## Situation

An der Einmündung der Mühlgasse in die Kronacher Strasse zeigt ein Schild, dass ein Weiterkommen nach Süden auf der B173 Richtung Marktrodach ab Ortsende nicht möglich sei.

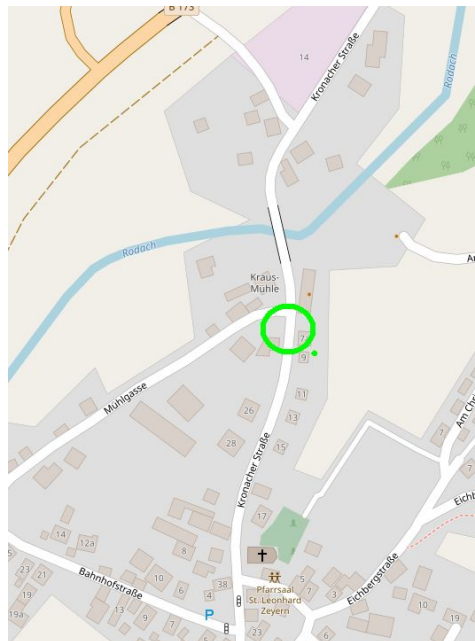
Dieses Schild 357 (undurchlässige Sackgasse) ist grob irreführend. Sehr wohl können Fussgänger und Radfahrer auf dem bisherigen Fuss-/Radweg nach Marktrodach gelangen.

Das Schild gegen das richtige Schild 357-50 (durchlässige Sackgasse) austauschen.
